改善箇所説明図

取付位置
型式 SMTTMD10
SMTTMD406
SMTTMD416

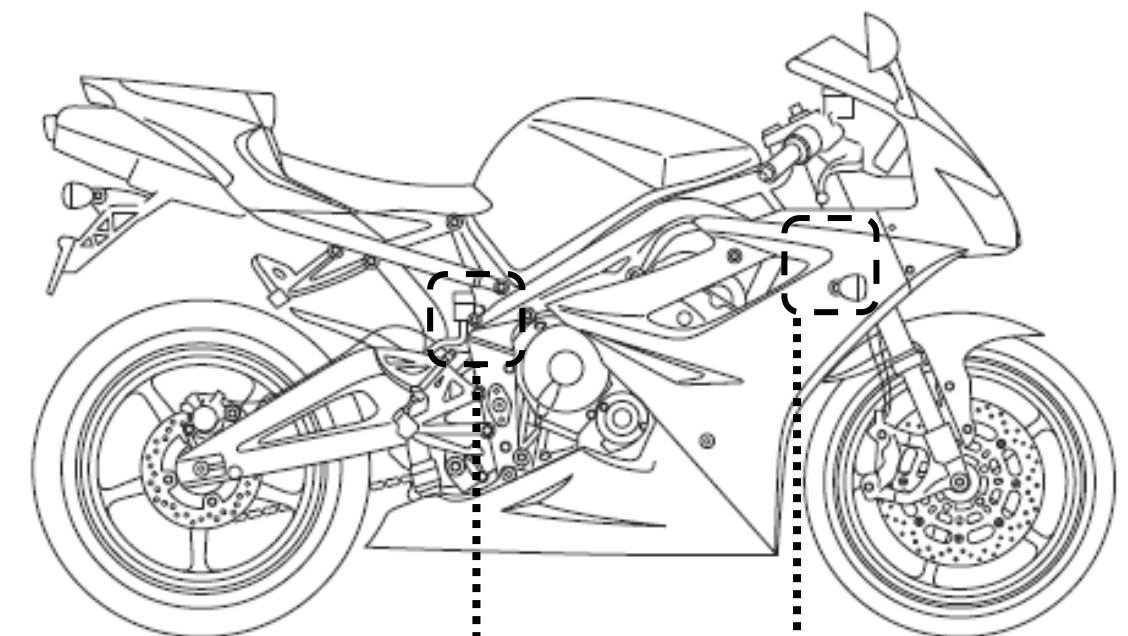
基準不適合箇所

バッテリーの充電を制御するボルテージレギュレータ(電圧調整器)において、冷却が不十分な場合(外気温が高く、低速走行している場合等)、熱影響によりその性能が低下又は喪失するものがある。そのため、バッテリーに充電されなくなり、最悪の場合、走行中原動機が停止し、再始動できないおそれがある。

取付位置
型式 SMTTMD106

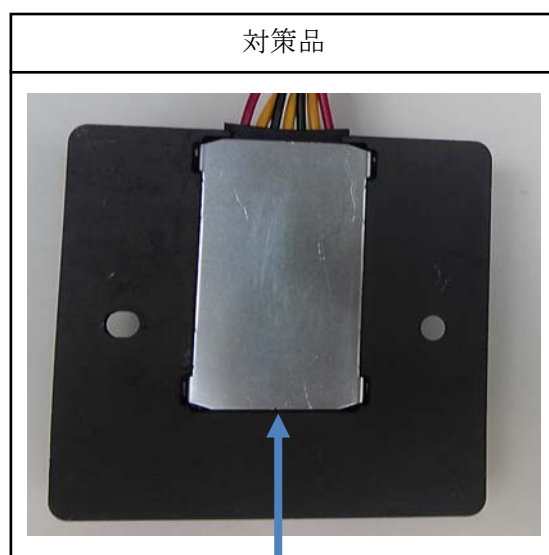
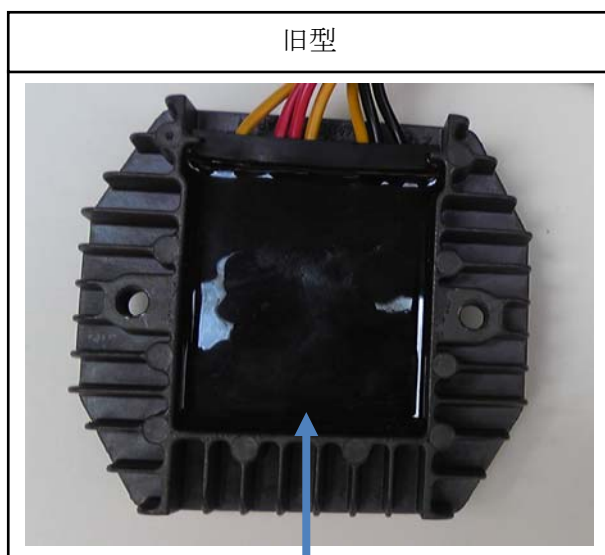
ボルテージレギュレータ

基準不適合発生箇所

注： は交換部品を示す。
